Title - Sujet Alarmes Personnel Portatifs	
Solicitation No. - N° de l'invitation 21120-193881/A	Amendment No. - N° modif. 004
Client Reference No. - N° de référence du client 3043881	Date 2019-03-01
GETS Reference No. - N° de référence de SEAG PW-\$\$HN-472-76363	
File No. - N° de dossier hn472.21120-193881	CCC No./N° CCC - FMS No./N° VME
Solicitation Closes - L'invitation prend fin at - à 02:00 PM on - le 2019-03-08	
Time Zone Fuseau horaire Eastern Standard Time EST	
F.O.B. - F.A.B. Specified Herein - Précisé dans les présentes	
Plant-Usine: <input type="checkbox"/> Destination: <input type="checkbox"/> Other-Autre: <input checked="" type="checkbox"/>	
Address Enquiries to: - Adresser toutes questions à: Corluka, Gabriela	Buyer Id - Id de l'acheteur hn472
Telephone No. - N° de téléphone (613) 296-2571 ()	FAX No. - N° de FAX () -
Destination - of Goods, Services, and Construction: Destination - des biens, services et construction:

MODIFICATION #004

- A. Prolonger la date de fermeture de la demande de proposition (DDP);
- B. Répondre aux questions de l'industrie; et
- C. Fournir information additionnelle à la DDP.

DSC Panel Location for CCC Ogilvy

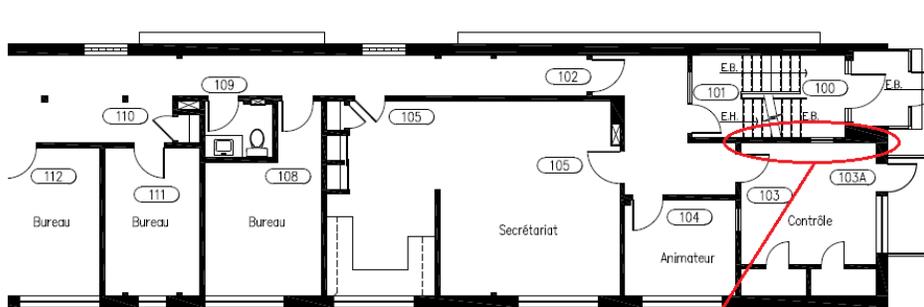
Pouvons-nous recevoir des plans d'étage indiquant l'emplacement du panneau DSC existant? Pour les deux sites

Voir le document PDF ci-joint (DSC Panel Location CCCO-CCCS.pdf)

Existing PPAS System Location for CCC Ogilvy

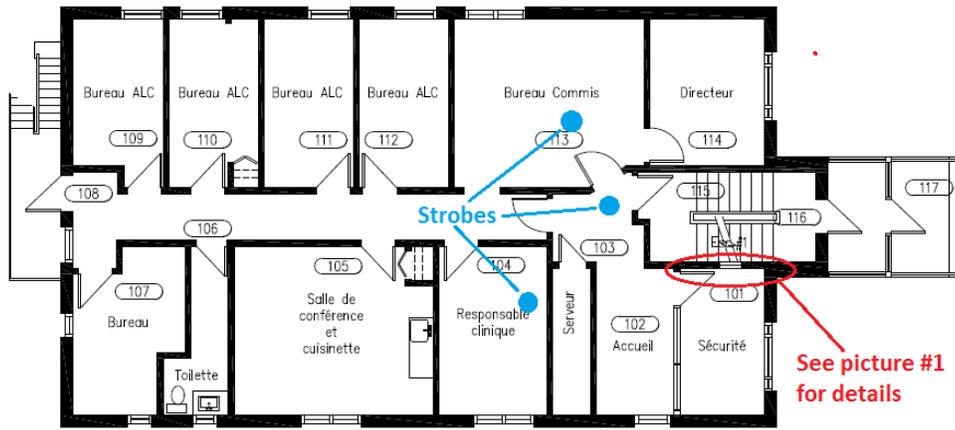
Pouvons-nous recevoir des plans d'étage indiquant l'emplacement actuel des équipements d'alarme de panique sans fil? L'équipement de tête de réseau et l'emplacement du stroboscope pour les deux sites.

Voir PDF ci-joint (Existing System Location Plan CCCO-CCCS.pdf)
